Samenvatting inspectie

Sportpark Zuid / Voormeulenweg 24 / 1302TL Bussum / 2021

Bijzonderheden samenvatting

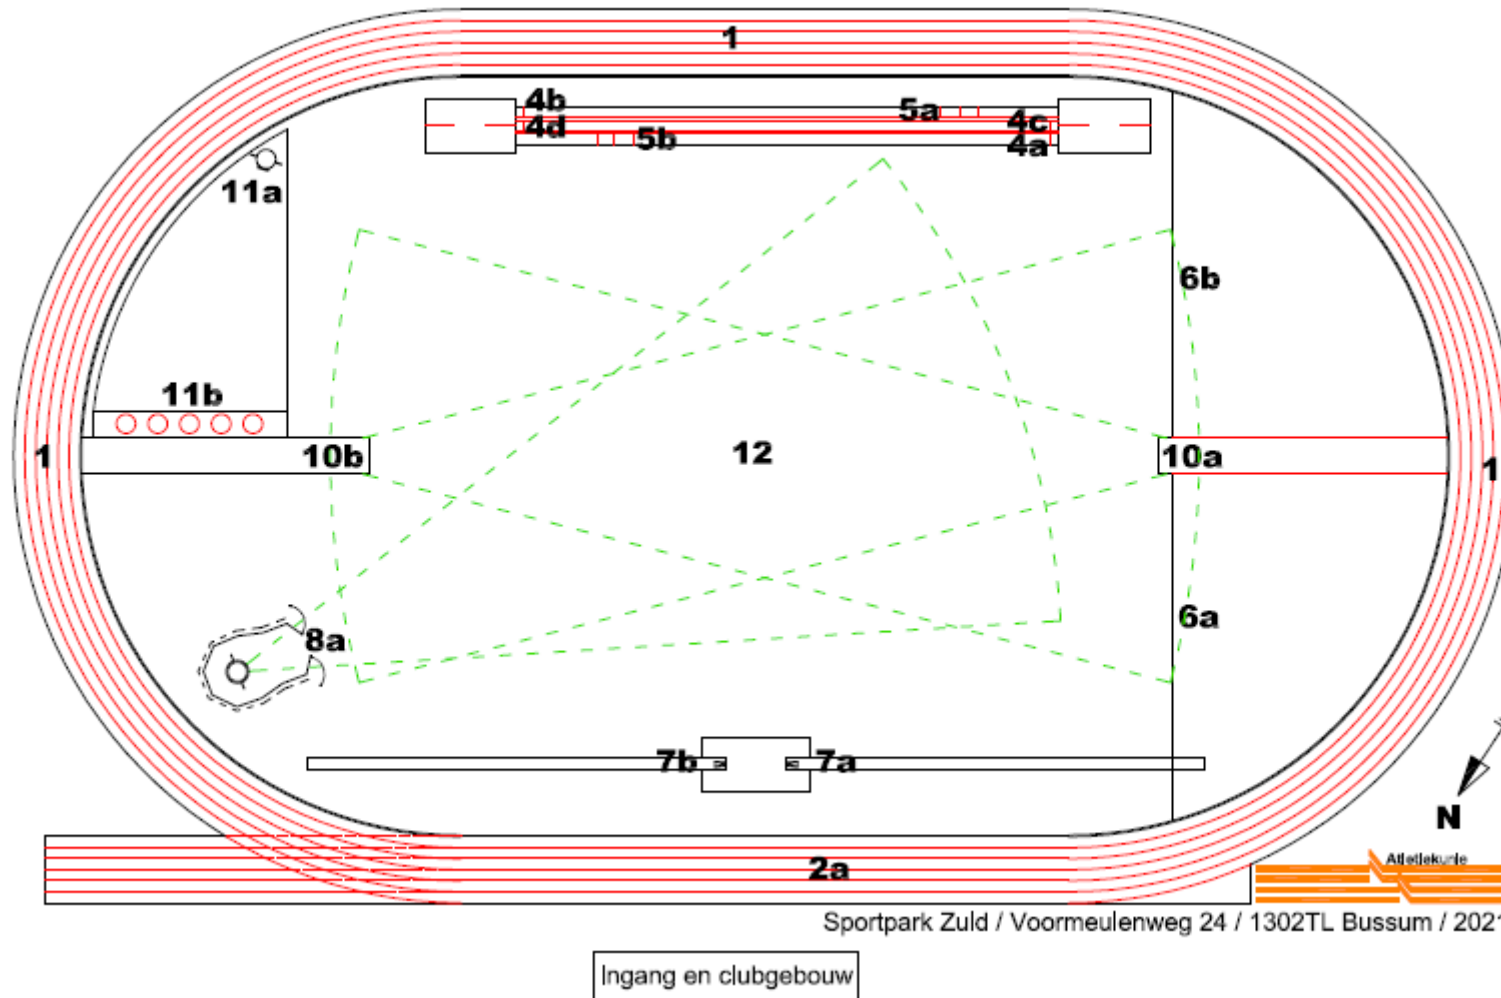
Voorziening 7b voor polsstokhoogspringen was tijdens de inspectie niet veilig en niet wedstrijdgeschikt, maar kan veilig en wedstrijdgeschikt gemaakt worden door het correct plaatsen van de op de accommodatie aanwezige landingsmat volgens Wedstrijdreglement art. 183.12 en van de standers volgens Wedstrijdreglement art. 183.1 en 183.8 t/m 10. De veiligheid en de wedstrijdgeschiktheid zijn dan ter beoordeling van de wedstrijdleder.
